Objet : Avis sur la mise à jour de la cartographie des cours d'eau en Côte d'Or – Classement d'un contre-fossé du canal de Bourgogne sur les communes de Longecourt-en-Plaine et Aiserey

Référence : 2023_09_DDT

Carte de localisation du contre-fossé

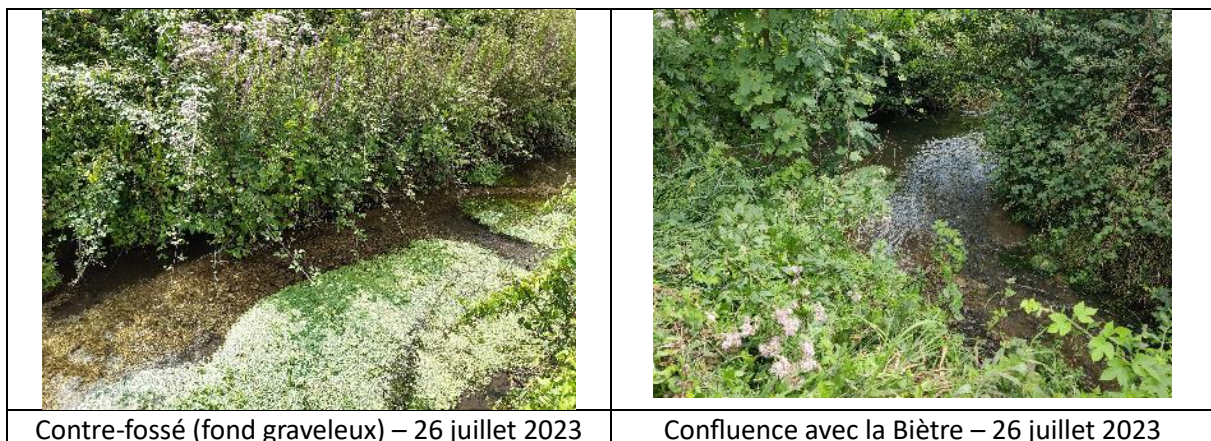
Vous proposez de passer le classement actuel du contre-fossé d'un statut « non déterminé », à celui de Non Cours d'Eau (NCE), au regard des modalités actuelles des clefs de détermination (juin 2015) de ce qu'est un cours d'eau (dont acte).

Toutefois, il semble que cette définition pourrait ici être adaptée, à la réalité de terrain et aux conséquences potentielles pour les milieux aquatiques et des cortèges associés (curages intempestifs,

absence de bandes enherbées et de ripisylve, ...). Ainsi, il serait dommageable de perdre ce cours d'eau « pépinière et refuge », pour des raisons administratives et non techniques.

Pour les raisons développées ci-avant, la CLE de la Vouge donne un avis extrêmement réservé sur le passage du contre-fossé en Non Cours d'Eau, notamment sur les deux-tiers aval de celui-ci.
